Raumstempel
UG 02

Abweichungen Versorgungsbereiche und ARC-Planung

Raumliste		Raumattribute										Planungsbereich		Teilungsplan	Versorgungsbereiche											Widersprüche gelöst: Ja/Nein		Anmerkungen	Abweichungen/Konflikte
Arznhl	RAUMNUMMER	RN1-Bauteil	RN2-Geschoss	RN3-Raumnummer	RAUMBEZEICHNUNG	Nettoflaeche	13_Planungsbereich	02_Raumzuordnung-Teilungsplan	06_Heizung(Raum)	07_Kaelte(Raum)	15_San(Raum)	RLT	08_RLT-LUJ(Raum)	09_RLT-Hsg(Zentrale)	10_RLT-Kaelte(Zentrale)	11_RLT-MSR(Zentrale)	12_ELT-IET(Raum)	14_ELT-IES(Raum)	04_Gelöst	05_Anmerkungen	03_Abweichungen-Konflikte								
1	A-U2-01	A	U2	01	Sprinklerkanal 1	145,55	Planungsbereich GP	Gemeinschaftliches Eigentum	-	-	-	-	-	-	-	-	A	-			Keine Widersprüche								
1	A-U2-02	A	U2	02	Sprinklerkanal 2	133,24	Planungsbereich GP	Gemeinschaftliches Eigentum	-	-	-	-	-	-	-	-	A	-			Keine Widersprüche								
1	A-U2-03	A	U2	03	ZBV	44,53	Planungsbereich GP	Gemeinschaftliches Eigentum	-	-	-	-	-	-	-	-	A	A			Keine Widersprüche

UG 02

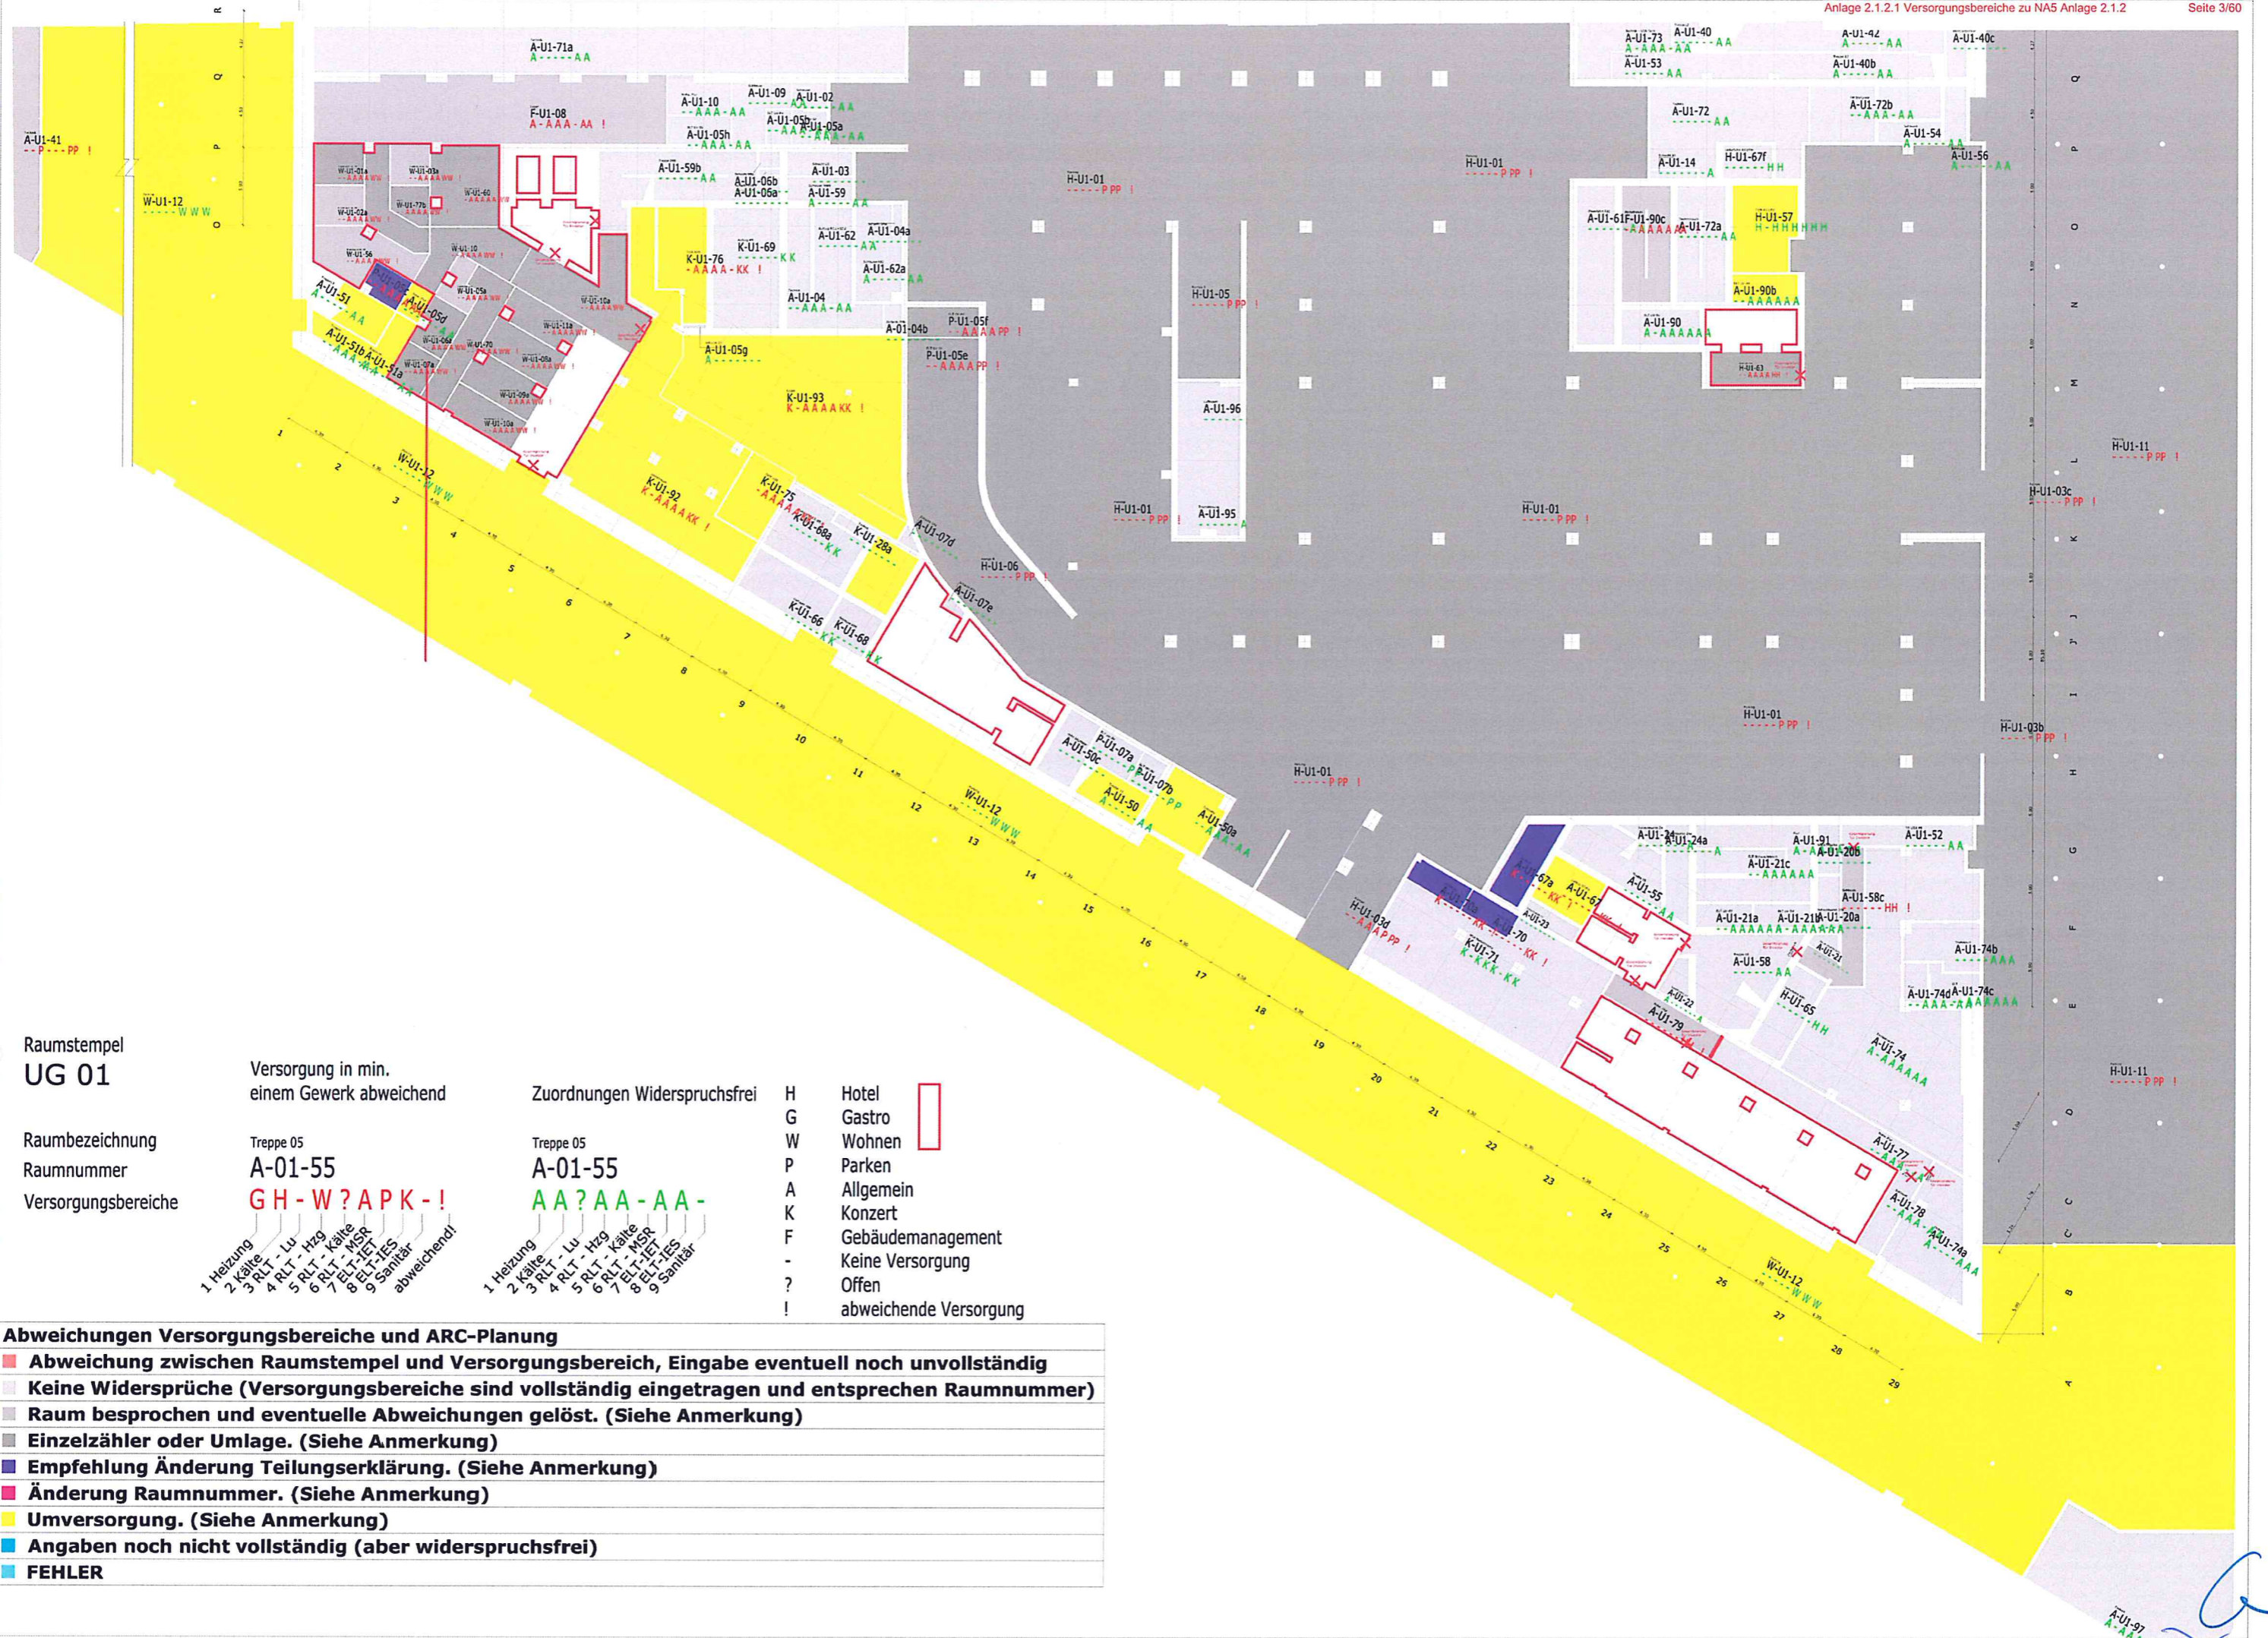
1	A-U2-60b	A	U2	60b	Aufzugsunterfahrt 10.2	7,44	Planungsbereich GP	Wohnen SNR	-	-	-	-	-	-	-	-	W	W	ja_RN	120919 GP: RN (W-xxxx) entspricht nicht Teilungserklärung, Änderung auf A erforderlich und in ARC angepasst. 121101 HTFM: Die Versorgung kann auf W bleiben da, bei einem SNR der Sondernutzungs-berechtigte die Kosten tragen muss.	Raum besprochen und eventuelle Abweichungen gelöst.(Siehe Anmerkung)								
1	A-U2-62	A	U2	62	Aufzug 02.1+02.2	14,64	Planungsbereich GP	Gebäudemanagement SNR	-	-	-	-	-	-	-	-	A	A			Keine Widersprüche								
1	H-U2-63	H	U2	63	Aufzugsunterfahrt A03	13,02	Planungsbereich GP	Hotel	-	-	-	-	-	-	-	-	H	H			Keine Widersprüche								
1	A-U2-66a	A	U2	66a	Aufzugsunterfahrt 06.1/FW	5,68	Planungsbereich GP	Hotel SNR	-	-	-	-	-	-	-	-	H	H	ja	200912: IES/IET H kann so bleiben.	Raum besprochen und eventuelle Abweichungen gelöst.(Siehe Anmerkung)								
1	H-U2-66b	H	U2	66b	Aufzugsunterfahrt 06.2	5,51	Planungsbereich GP	Hotel	-	-	-	-	-	-	-	-	H	H			Keine Widersprüche

1	A-U2-67	A	U2	67	Aufzugsunterfahrt 07/FW	11,10	Planungsbereich GP	Konzert SNR	-	-	-	-	-	-	-	-	K	K	ja	209012: IES/IET K kann bleiben.	Raum besprochen und eventuelle Abweichungen gelöst.(Siehe Anmerkung)

Raumstempel
EG

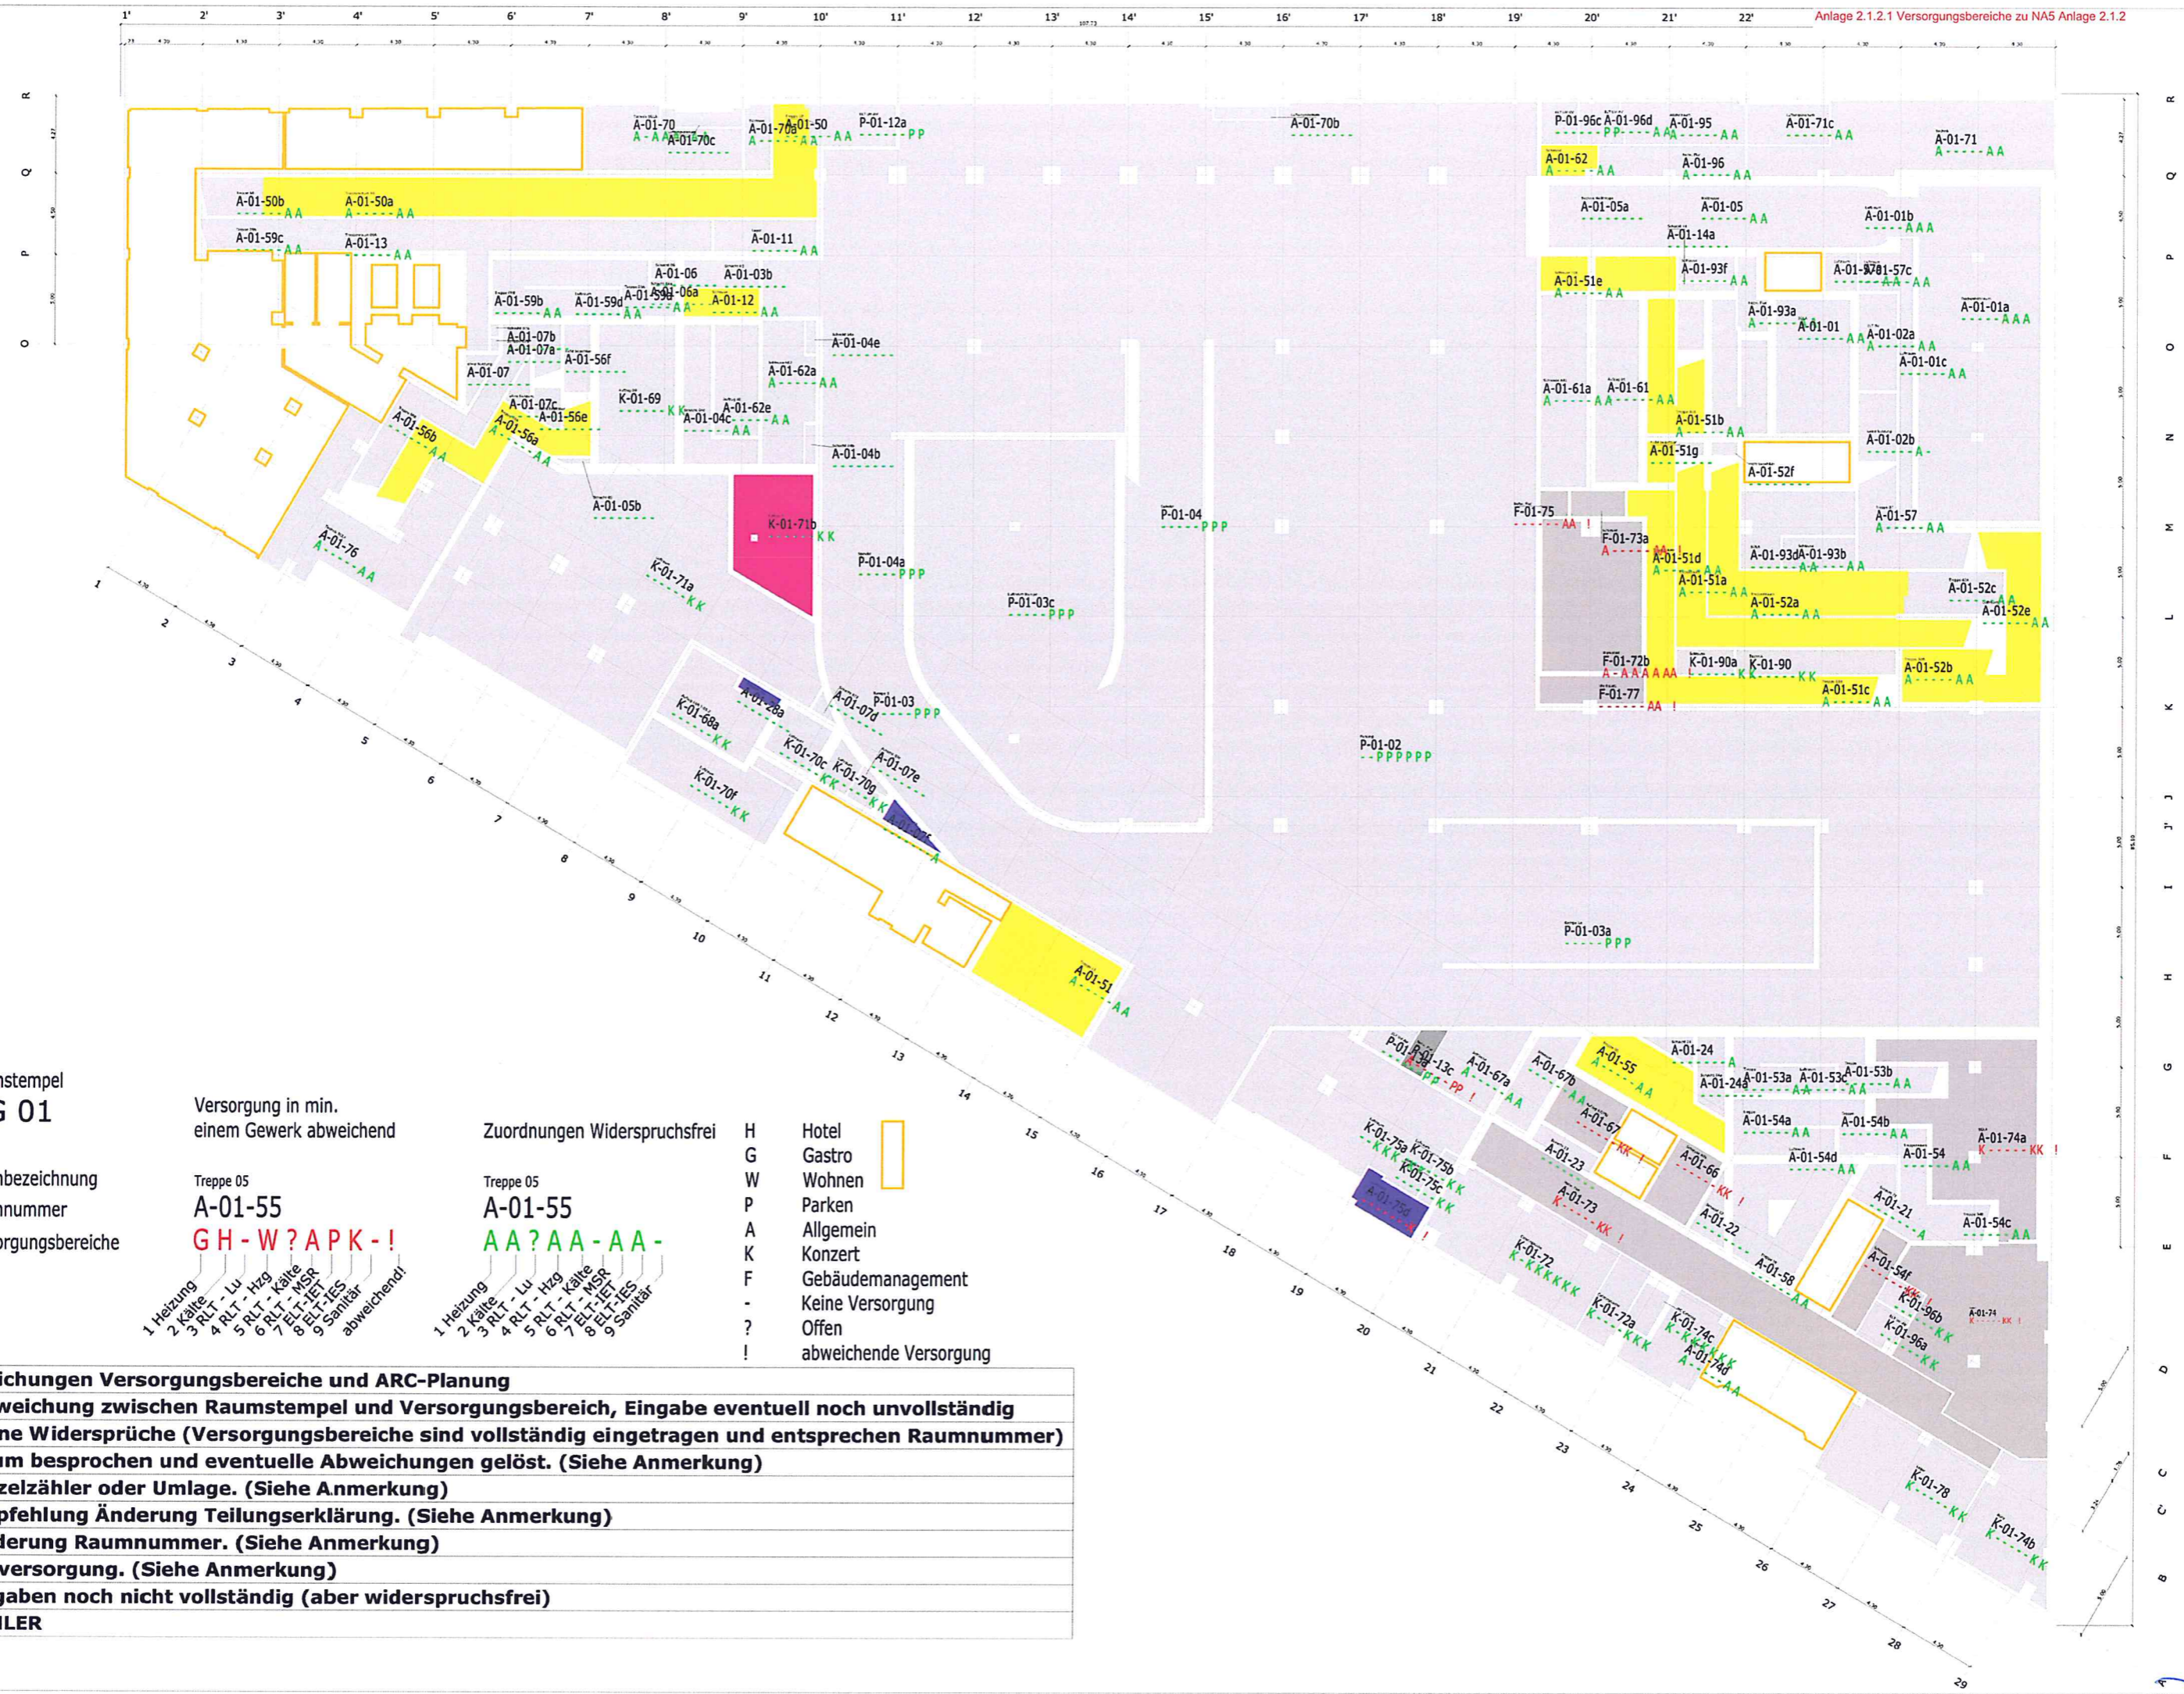
1	K-00-02c	K	00	02c	Notw. Flur	3,47	Planungsbereich GP	Konzert	-	-	-	-	-	-	-	-	-	-	-	-	Keine Widersprüche
1	P-00-03a	P	00	03a	Parking	1894,68	Planungsbereich GP	Gemeinschaftliches Eigentum	-	-	-	-	-	-	-	-	-	-	-	-	Keine Widersprüche
1	A-00-03b	A	00	03b	Wartung Billboard	0,33	Planungsbereich GP	Gebäudemanagement SVR	-	-	-	-	-	-	-	-	-	-	-	-	UM
1	A-00-03f	A	00	03f	Wartung Billboard	2,53	Planungsbereich GP	Gebäudemanagement SVR	-	-	-	-	-	-	-	-	-	-	-	-	UM
1	A-00-03g	A	00	03g	Wartung Billboard	0,78	Planungsbereich GP	Gebäudemanagement SVR	-	-	-	-	-	-	-	-	-	-	-	-	UM
1	A-00-03	A	00	03	Schacht 03	6,27	Planungsbereich GP	Gemeinschaftliches Eigentum	-	-	-	-	-	-	-	-	-	-	-	-	UM
1	P-00-03a	P	00	03a	ohne Nutzung	31,84	Planungsbereich GP	Parken	-	-	-	-	-	-	-	-	-	-	-	-	UM
1	K-00-03b	K	00	03b	Lager	38,31	Planungsbereich GP	Konzert	K	-	-	-	-	-	-	-	-	-	-	-	ja
1	K-00-03c	K	00	03c	Technik 2 Scheibetr	5,88	Planungsbereich GP	Konzert	-	-	-	-	-	-	-	-	-	-	-	-	121030_GP: keine Lösung in Durchsicht festhalten - HT bis überprüften 120199 HTS hat überprüft

1	P-00-21	P	00	21	Parthaus/Sicht	14,83	Planungsbereich GP	Parken	A	-	-	-	-	-	-	-	-	-	-	-	ZA
1	P-00-21a	P	00	21a	Flur	5,89	Planungsbereich GP	Parken	A	-	-	-	-	-	-	-	-	-	-	-	120913: Wärmepumpenhalter. Prüfung HTS ob möglich. 120913: Wärmepumpenhalter. Prüfung HTS ob möglich. 120926: HTS empfiehlt ELT-Heizkörper, da Parken keinen Heizventiler besitzt.
1	A-00-22	A	00	22	Schicht 22	4,23	Planungsbereich GP	Gemeinschaftliches Eigentum	-	-	-	-	-	-	-	-	-	-	-	-	Keine Widersprüche
1	P-00-22a	P	00	22a	Parthaus Steuerung und ELT-UV	13,64	Planungsbereich GP	Parken	A	-	-	-	-	-	-	-	-	-	-	-	120913: Wärmepumpenhalter. Prüfung HTS ob möglich. 120926: HTS empfiehlt ELT-Heizkörper, da Parken keinen Heizventiler besitzt.
1	A-00-23	A	00	23	Schicht 23	3,74	Planungsbereich GP	Gemeinschaftliches Eigentum	-	-	-	-	-	-	-	-	-	-	-	-	Keine Widersprüche
1	P-00-23a	P	00	23a	WC	4,15	Planungsbereich GP	Parken	A	-	-	-	-	-	-	-	-	-	-	-	120913: Wärmepumpenhalter. Wasseruhr. Prüfung HTS ob möglich. 120926: HTS empfiehlt ELT-Heizkörper, da Parken keinen Heizventiler besitzt. Und Wasseruhr
